Chemnitz, 16.01.2022

Ihr Zeichen: L42-0522/529/20

Stellungnahme zum Planfeststellungsverfahren zu dem Vorhaben „Lebendige Luppe, Bauabschnitt 4 - Zschampert“

Geländeschnitt QP_4F-1a

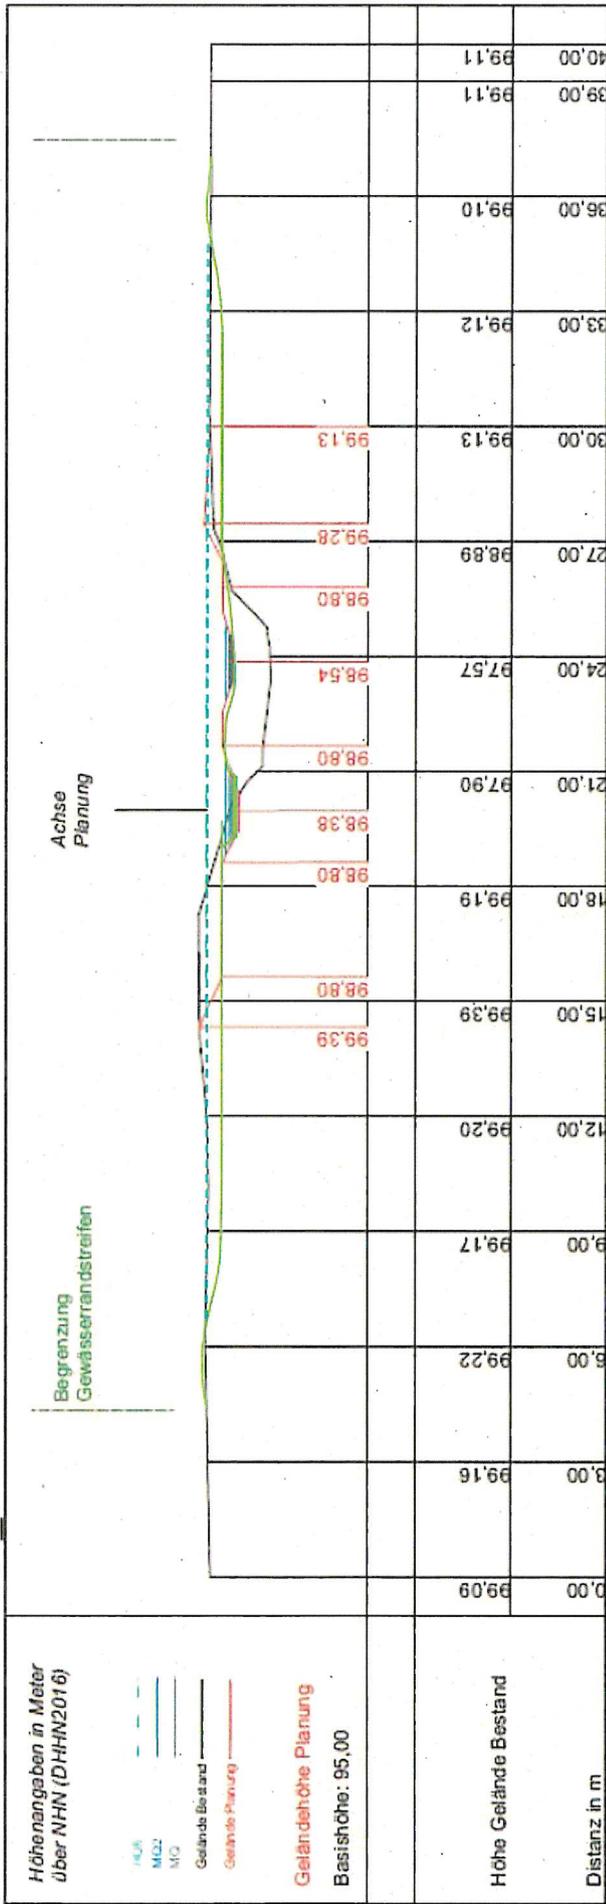
Die sogenannte Sekundäraue ist bis auf die Bereiche, in denen Gehölze erhalten werden sollen, bis an die Grenze des Gewässerrandstreifens (Siehe Anlage 1) zu ziehen. Weiterhin ist das Gewässerprofil so zu gestalten, dass ein Ausuferen in die Sekundäraue mindestens ab dem HQ1 besser aber ab dem 2fachen MQ (ca. 30 Tage/a) möglich ist. Aus unserer Sicht sollten im Bereich der ehem. Eisenbahnlinie die Bauwerke vollständig zurückgebaut werden und der Zschampert mindestens wieder in der Alt-Sohlhöhe des rechtsseitig vorhandenen Rechteckdurchlass (Siehe Anlage 2) verlegt werden. Diese Höhe liegt gemäß Höhenangaben im Geoportal Sachsenatlas bei ca. 98,42 m DHHN2016 und sollte als Sollhöhe für die Sohle am Querprofil QP 4F-2a verwendet werden. Das sind mit einer Toleranz von 10 cm ca. 20 - 30 cm mehr als im Längsprofil für die geplante Sohle (98,11 m) angegeben (Siehe Anlage 1). Nach den Topografischen Karten verlief der Zschampert noch 1983 in diesem höheren Bett. Er wurde also erst Mitte bis Ende der 80er Jahre so tief ausgebaut.

Grüne Linie: geänderte Sekundäraue bis an die Grenze des Gewässerrandstreifens führen

Geländeschnitt QP_4F-2a

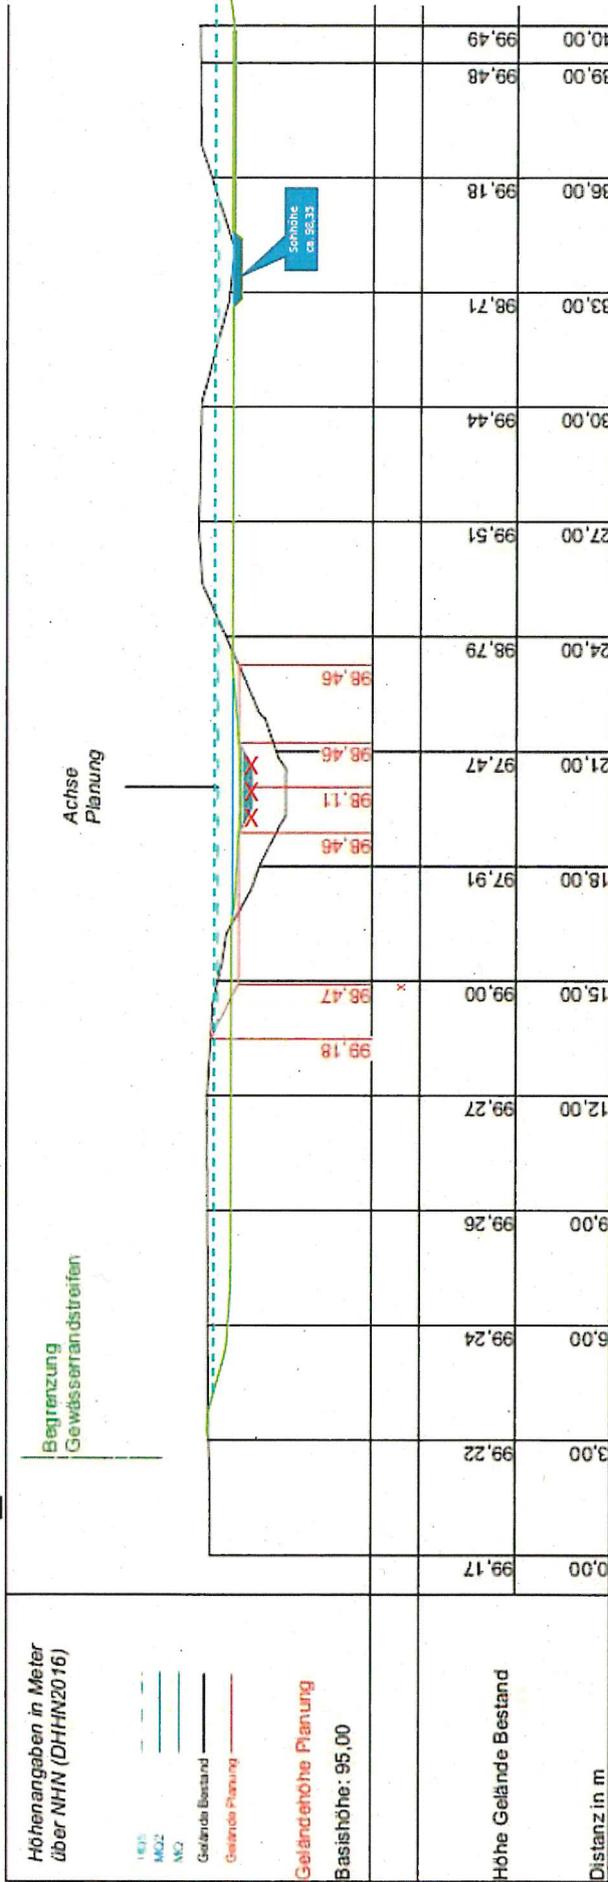
Grundsätzlich sollte die geplante Höhe der neuen Sohle 20-30 cm höher (siehe u. ehem. Eisenbahnbrücke bzw. QP 4F-2a) liegen. Damit wird ein zeitigeres Ausuferen in die Aue bzw. Sekundäraue und eine größere Annäherung an den Ursprungszustand erreicht. Weiterhin kann aus unserer Sicht bei der Sohlgestaltung auf die künstliche Anlage von Kolken verzichtet werden. Stattdessen ist durch vermehrtes Einbringen von Totholzstrukturelementen und Initialpflanzungen von Weiden und Schwarzerlen für entsprechende Strömungsdiversität zu sorgen.

Geländeschnitt Abschnitt 4F - 3a

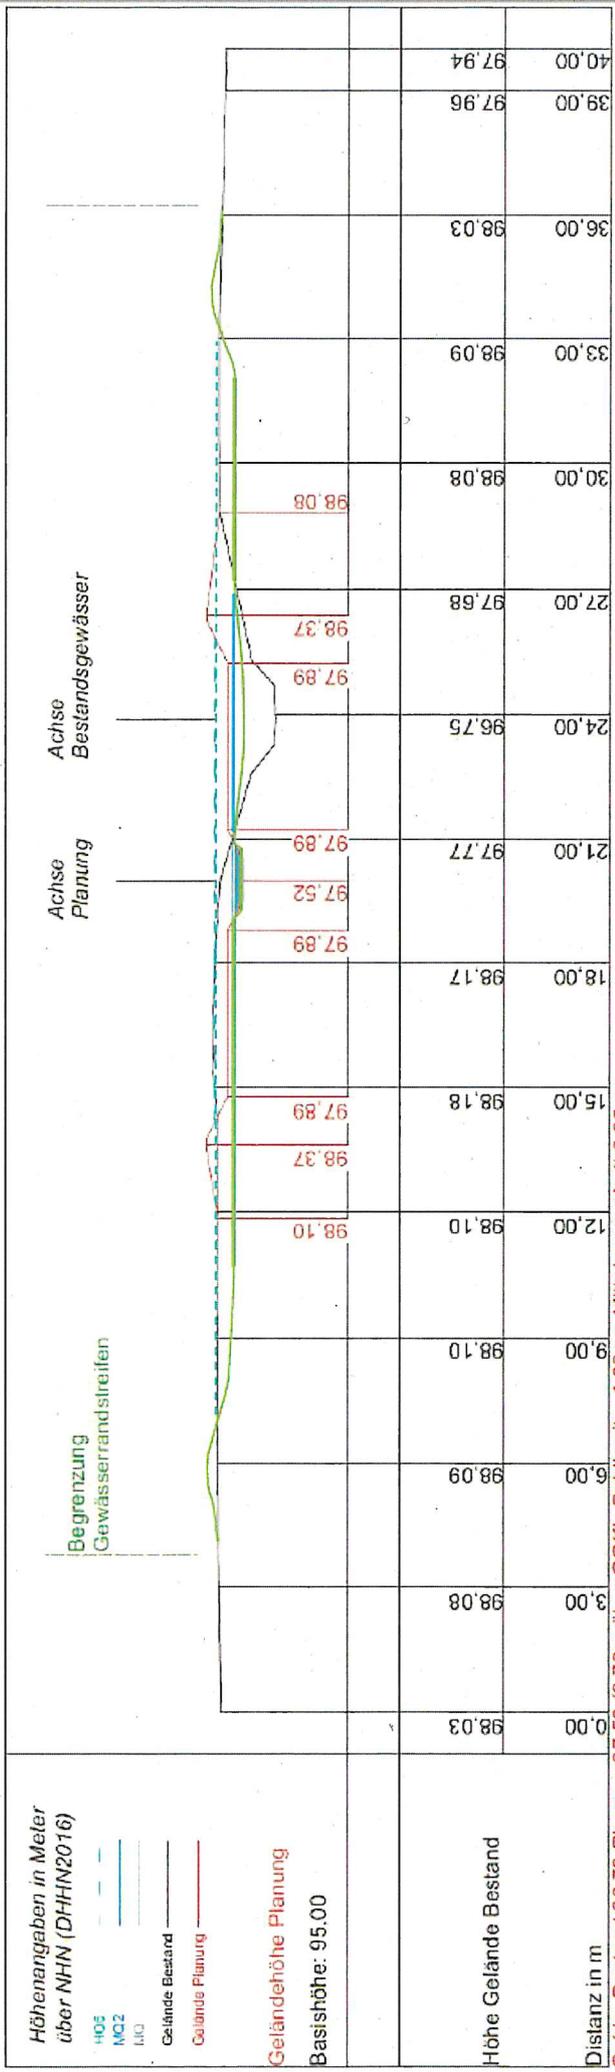
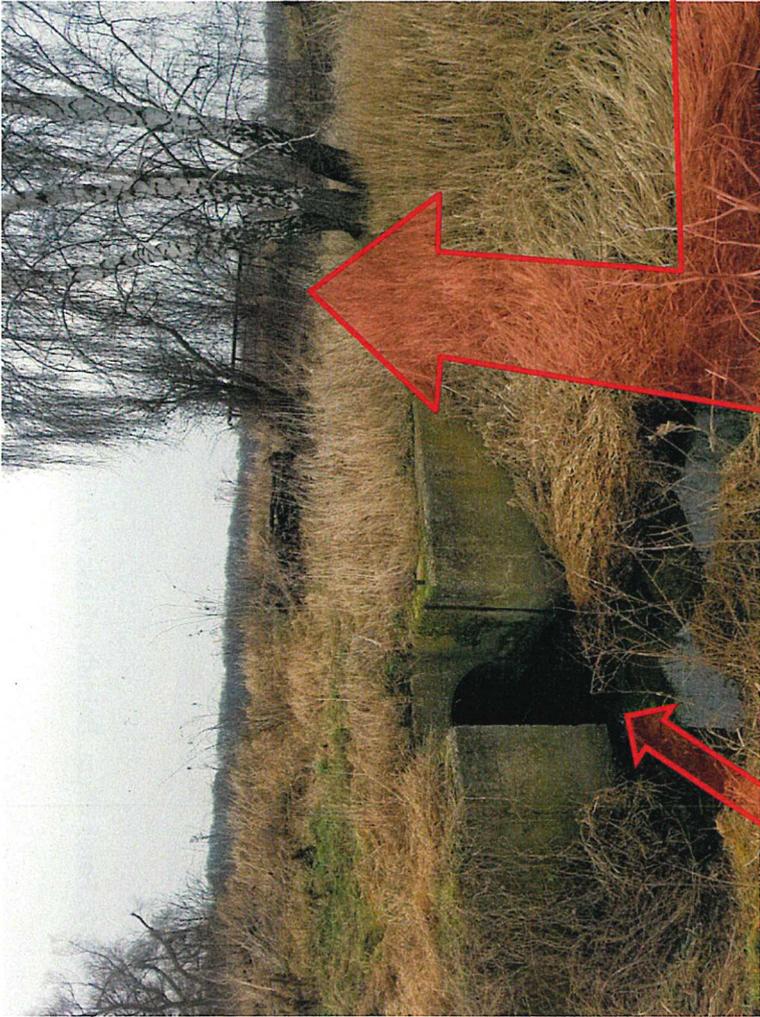
Bahndurchlass rechts höherliegende Brücke ehem. Verlauf vor Ausbau mit Eintiefung
